ПЛИТЫ МОДЕЛЬНЫЕ СТАЛЬНЫЕ СО СМЕННЫМИ МЕТАЛЛИЧЕСКИМИ ВКЛАДЫШАМИ ДЛЯ ОПОК РАЗМЕРАМИ В СВЕТУ 800×700 мм НА ФОРМОВОЧНЫЕ ЛИТЕЙНЫЕ МАШИНЫ С ПОВОРОТОМ ПОЛУФОРМЫ БЕЗ ДОПРЕССОВКИ

ГОСТ 20114—74

Изменение № 1 ГОСТ 20114—74 Плиты модельные стальные со сменными металлическими вкладышами для опок размерами в свету 800×700 мм на формовочные литейные машины с поворотом полуформы без допрессовки. Конструкция и размеры

Черт. 1

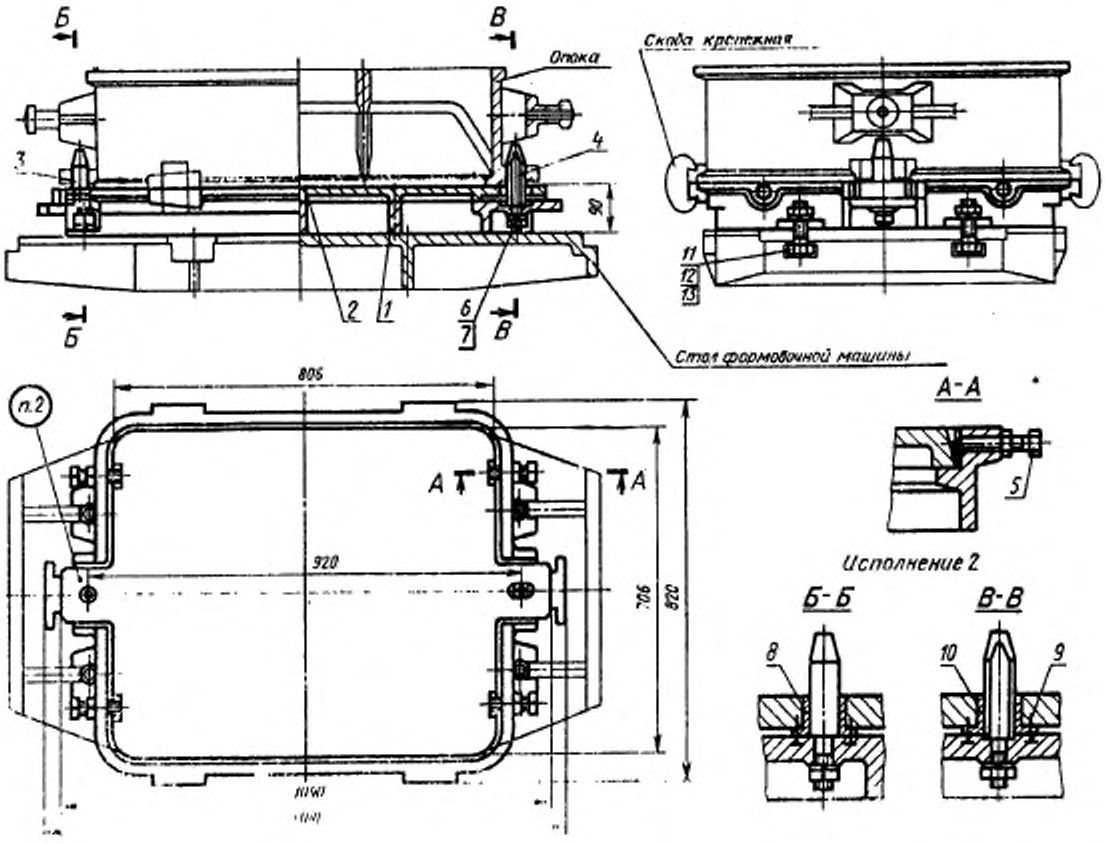
Пункт 1. Чертеж 1. Подрисуночная подпись. Заменить обозначение болта (поз. 11): М20×60.66.05 по ГОСТ 7808—70 на 7002—2581 по ГОСТ 13152—67.

Пункты 1, 3. Чертежи 1, 2. Заменить слова: «Теоретическая масса» на «Масса, не более».

Черт. 2

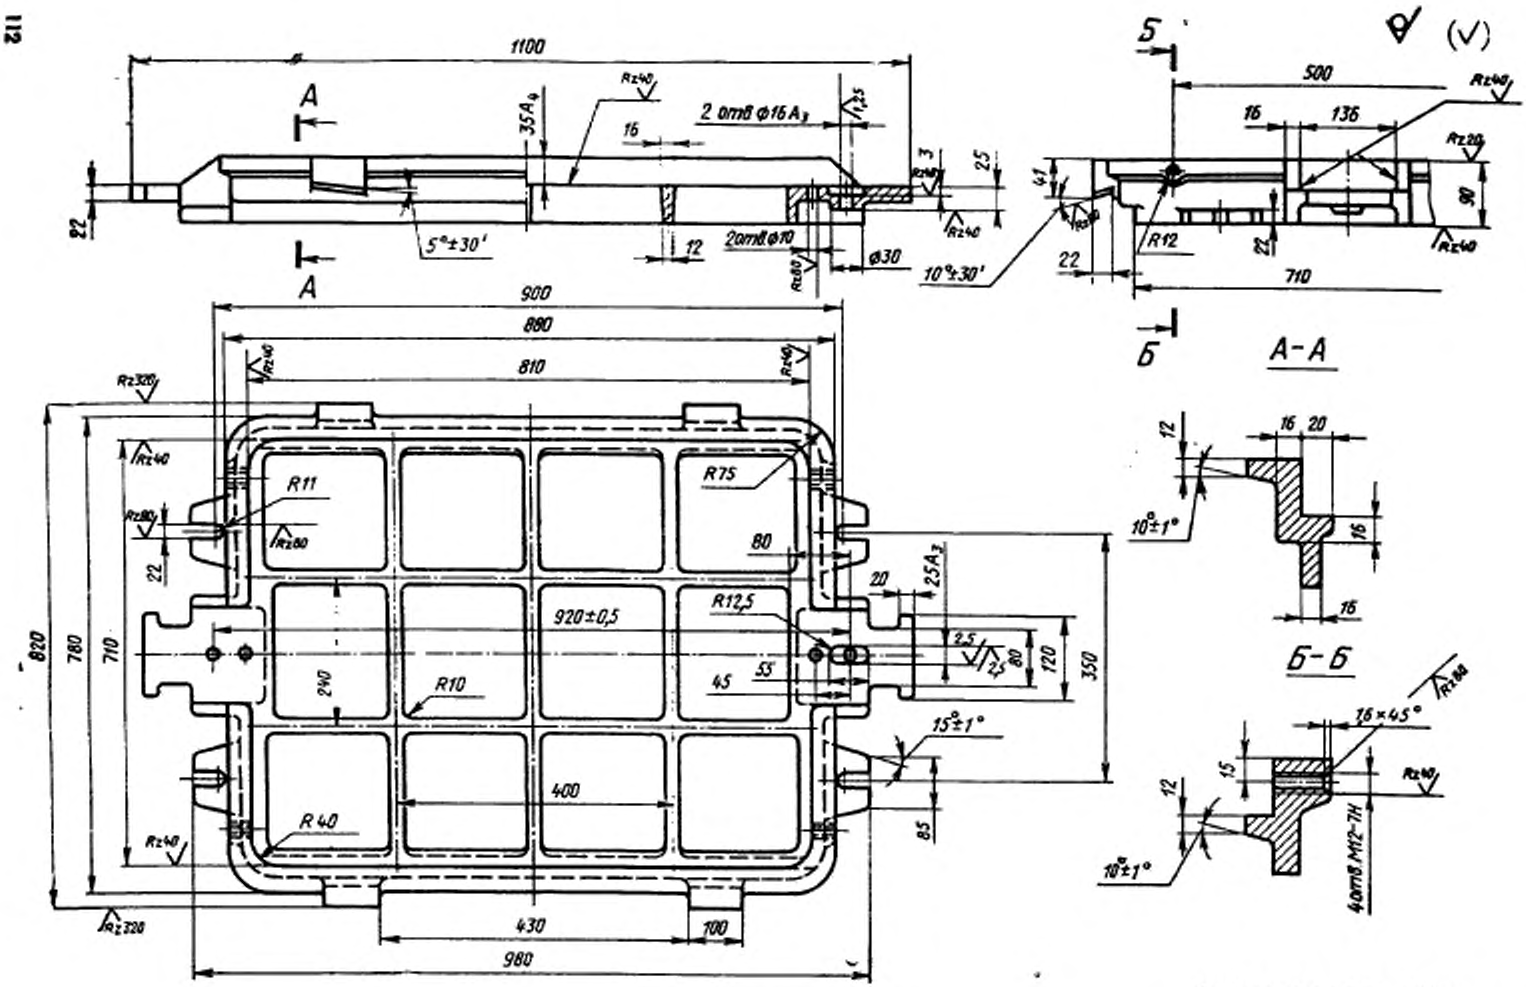
Пункт 3. Чертеж 2. Заменить обозначения: A_3 на H8; A_4 на H11.
